**Stellungnahme zum**

**Antrag auf Erteilung der wasserrechtlichen Erlaubnis nach §§ 8, 9 WHG für das Zutageleiten, Zutagefördern und Ableiten von Grubenwasser aus dem stillgelegten Westfeld und dem stillgelegten Ostfeld des Steinkohlenbergwerks Ibbenbüren und dessen anschließende Einleitung in die Ibbenbürener / Hörsteler Aa.  
vom 22.09.2020**

Burgdorf, 05.11.2020

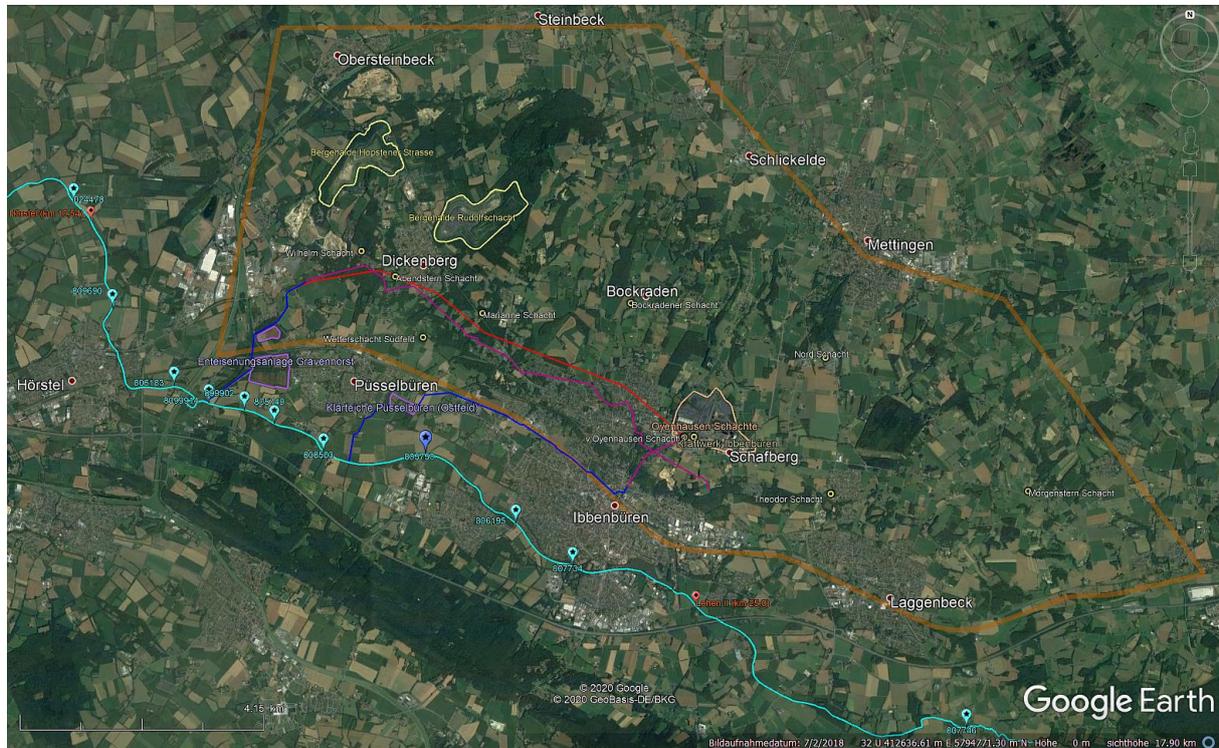
Einschlägig ist aber auch die UVP-Verordnung Bergbau, insbesondere §1, Ziffer 4. – *Schlammagerplätze und Klärteiche mit einem Flächenbedarf von 5 ha oder mehr*, weil die Klärteiche der Grubenwasser-Aufbereitungsanlagen (Gravenhorst und Püsselbüren, Vgl. Abbildung 1) diesen Schwellenwert weit übertreffen. Aus diesem Grund ergibt sich zwingend die Notwendigkeit zur Durchführung einer UVP.

- Wie hoch sind die Schadstoffkonzentrationen in den Fällungsschlämmen?
- Wie und wo werden diese Schlämme entsorgt?
- Sind die Absetz- und Fällungsbecken mit einer Fläche von zusammen fast  $0,5 \text{ km}^2$  (Vgl. Abbildung 1) als dichte Wannens ausgebildet, oder können Sickerwässer ins Grundwasser eintreten?
- Sind diese Anlagen einschließlich der Absetzbecken bei Hochwasserlagen und Starkregen ausreichend gesichert?
- Wie hoch sind die Kosten der Grubenwasseraufbereitung einschließlich der Deponierung der Schlämme, und wie soll die finanzielle Garantie durch den Verursacher für diese Ewigkeitskosten aussehen?

**Abbildung 3** – Empirische Chlorid-Konzentrationen. (Quelle: DMT, 2019)

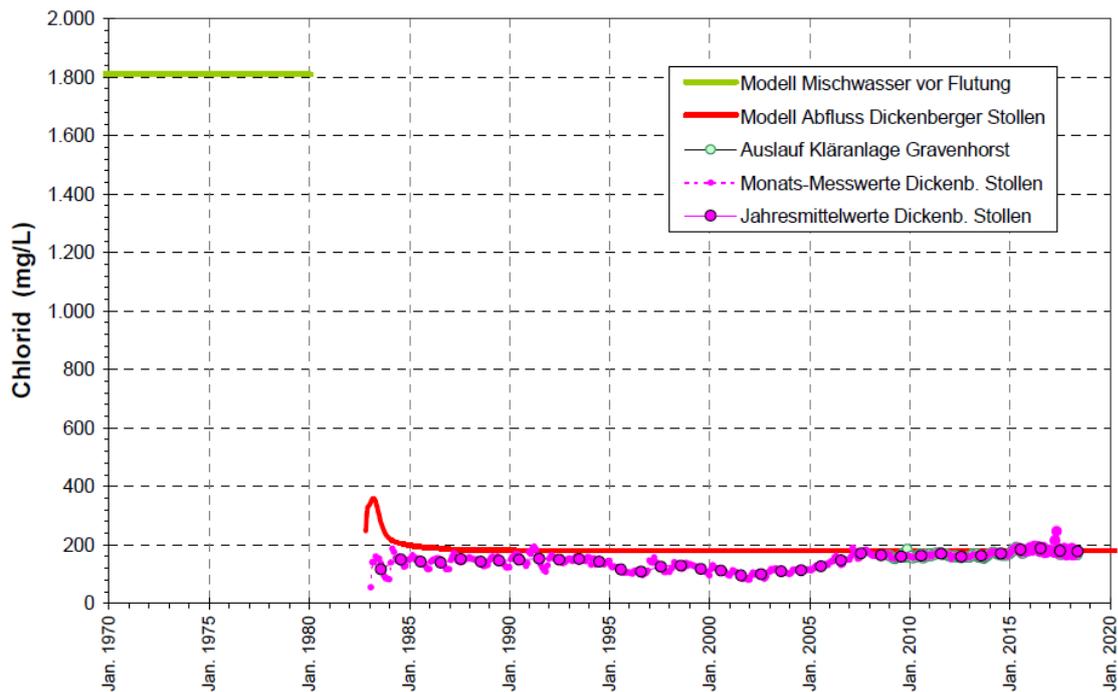
- Die Chlorid-Konzentrationen, die im Westfeld vergleichsweise niedrig sind, nicht entfernt werden können und unverändert an den Vorfluter abgegeben werden.

**Abbildung 4** – Empirische pH-Werte. (Quelle: DMT, 2019)

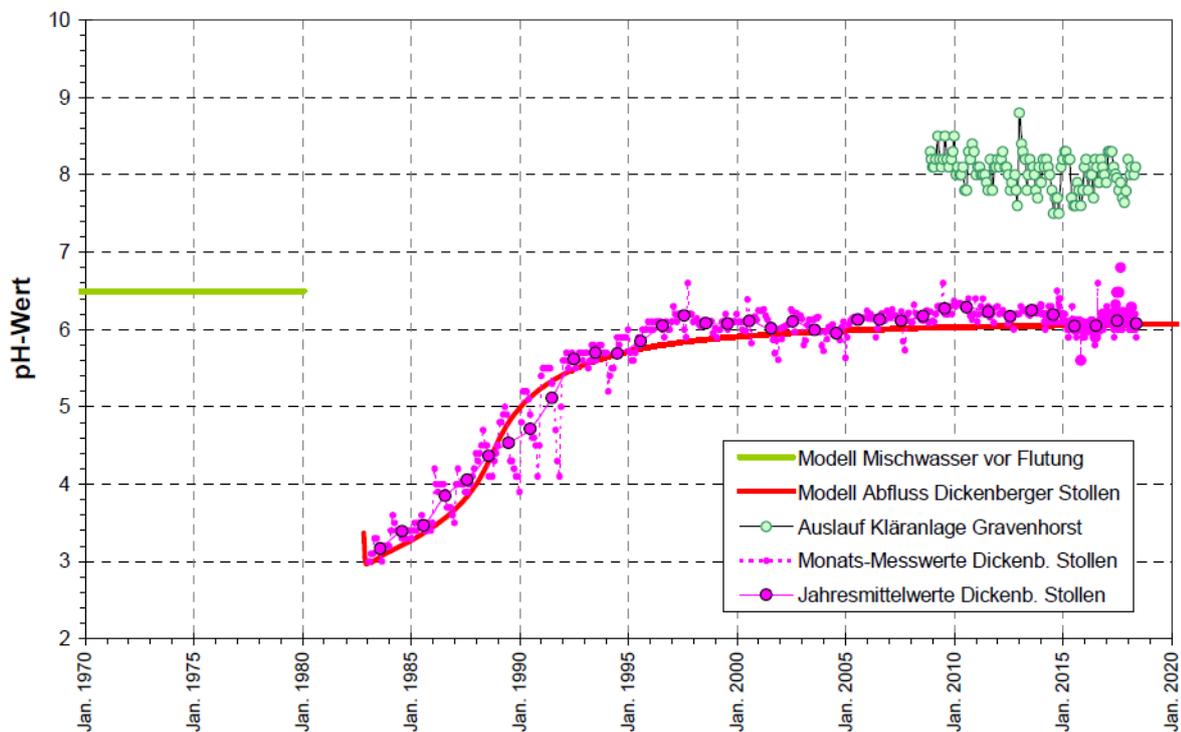
- Die sauren pH-Werte durch Kalk erfolgreich neutralisiert werden können und sich sogar schwach alkalische pH-Werte um pH=8 einstellen.
- Die Sulfat-Konzentrationen sich asymptotisch einem hohen Wert um 2000 mg/L SO<sub>4</sub> annähern, der wahrscheinlich durch die Löslichkeit von Gips kontrolliert wird, und dass Sulfat in der Kläranlage nicht entfernt werden kann und unverändert an den Vorfluter abgegeben wird.

**Abbildung 6** – Empirische Eisen-Konzentrationen. (Quelle: DMT, 2019)

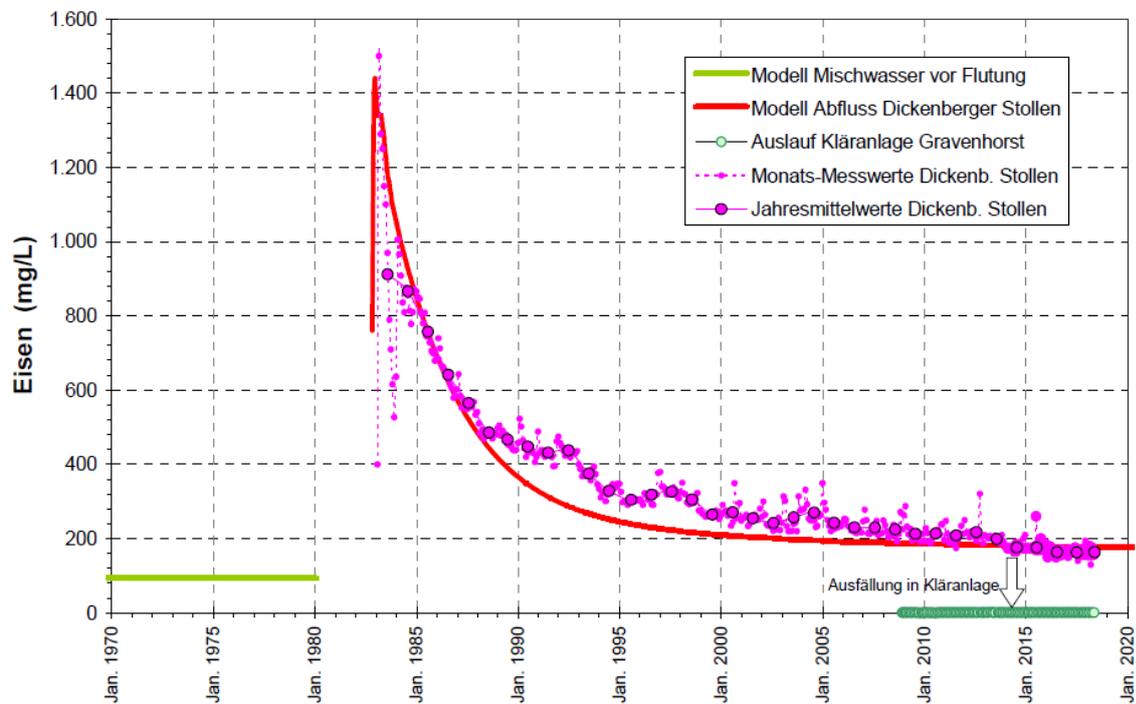
- Die Eisenkonzentrationen sich asymptotisch einem hohen Wert um 200 mg/L Fe annähern, in der Kläranlage aber weitgehend entfernt werden können.
- Die sauren pH-Werte und hohen Eisen- und Sulfat-Konzentrationen besonders in der Anfangsphase der Flutung aufgrund von Auswaschungseffekten extreme Werte aufweisen.

Abbildung 7 – Empirische Calcium-Konzentrationen. (Quelle: DMT, 2019)

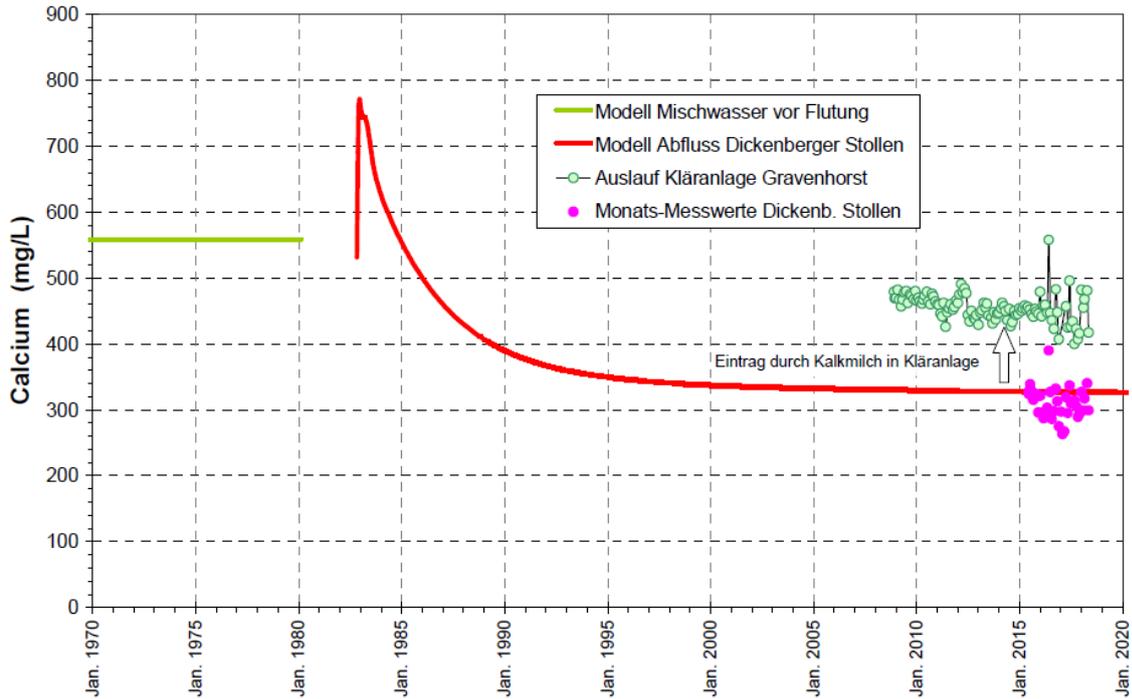
- Die Calcium-Konzentrationen durch die Neutralisation mit Kalk in der Kläranlage auf hohe Werte (um 450 mg/L Ca) angehoben werden und zu einer Aufhärtung des Wassers führen.

### Abbildung 12 – Empirische Chlorid-Konzentrationen. (Quelle: DMT, 2019)

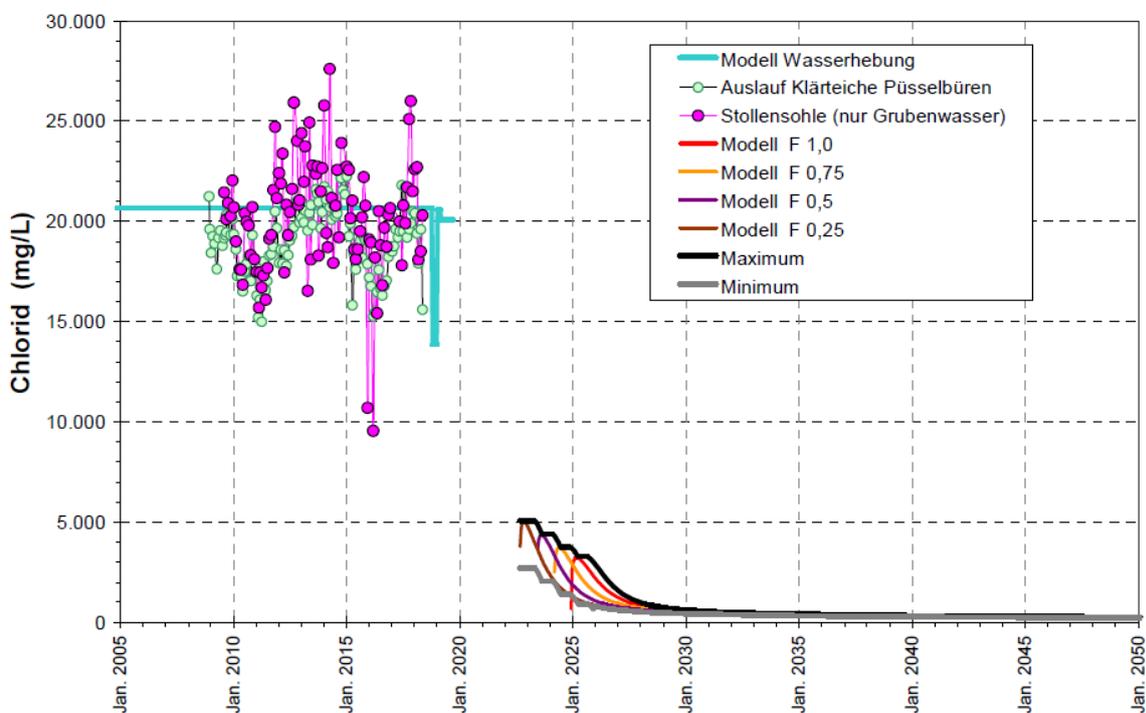
Der Betreiber rechnet damit, dass die Chlorid-Konzentrationen im Grubenwasser von derzeit noch ca. 20.000 mg/L Cl mittelfristig auf 300 mg/L Cl zurückgehen. Dieser starke Rückgang ist jedoch zu bezweifeln, solange kein vollständiger hydraulischer Potentialausgleich erfolgt ist und daher eine aufwärts gerichtete Strömung zu den Entwässerungsstollen hin (+63 m NHN) stattfinden wird. Eine Minderung oder Entfernung der Chloridfrachten in den Kläranlagen ist nicht möglich.
